Věc: Rekonstrukce nástupišť v žst. Adamov

Vysvětlení/ změna/ doplnění zadávací dokumentace č. 5
ve smyslu § 98 a § 99 zákona č. 134/2016 Sb., o zadávání veřejných zakázek, ve znění
pozdějších předpisů (dále jen „ZZVZ“)

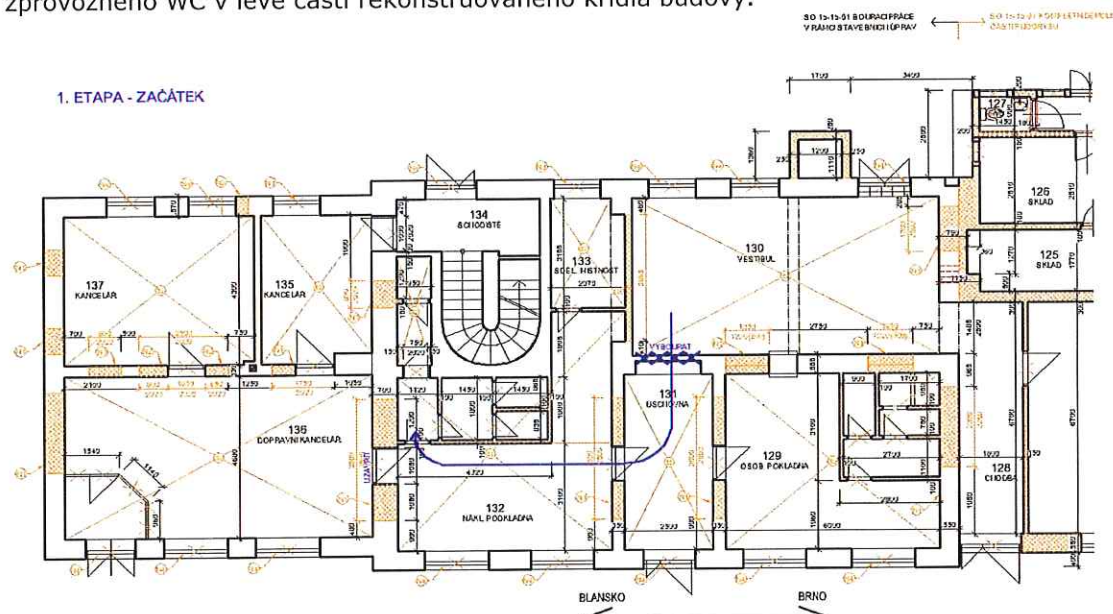
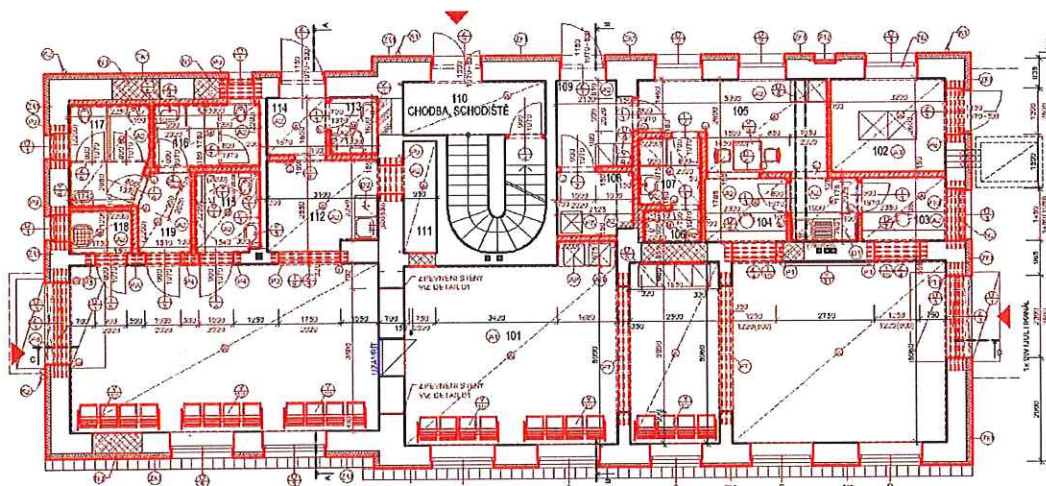
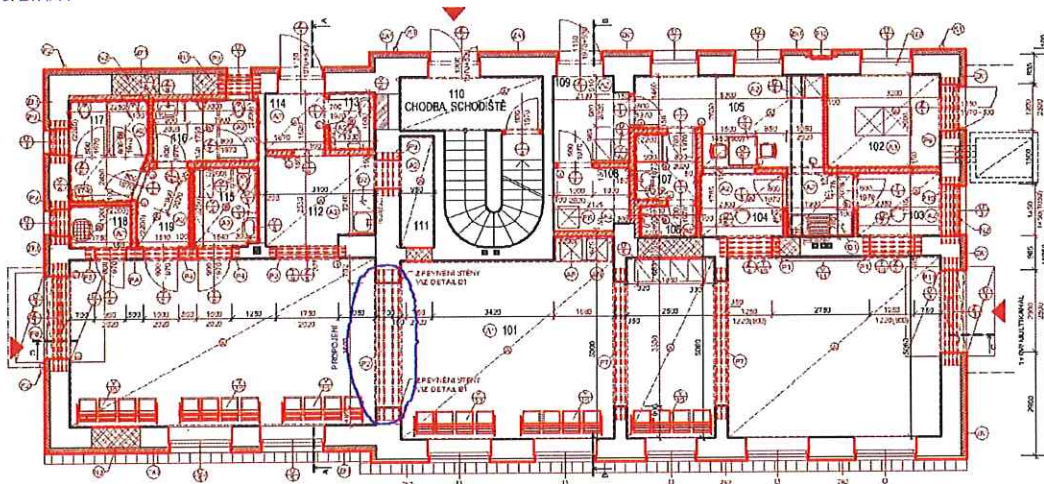
Dle technické zprávy je nutné provádět rekonstrukci po etapách, pro zajištění provizorního WC a čekacího prostoru pro cestující. V PD ani ve VV nejsou etapy zakresleny a ve VV zohledněny. Má být provizorní WC přístupné pro imobilní cestující? Pokud ano, je možné stávající WC použít pro imobilní cestující? Provizorní čekací prostor je navržen do stávající dopravní kanceláře, přes kterou mají být provedeny rozvody ÚT,ZTI a elektroinstalace. Navíc z této místnosti jsou jednotlivé vstupy do budoucích nových WC, tzn jak mají být zajištěny ve třetí etapě WC, když bude rekonstruován prostor před novými WC?

Odpověď: Provizorní WC bude průběhu 1. etapy rekonstrukce budovy zřízeno probouráním příčky mezi stávajícím vestibulem (130) přes bývalou úschovnu (131) a bývalou nákladní pokladnu (132). Původní WC určené k provizoriu je přístupné bezbariérově, rozměrově a vybavením neodpovídá požadavkům pro imobilní osoby. Jedná se o přechodný stav, než bude zprovozněno WC v levé části rekonstruovaného křídla budovy.
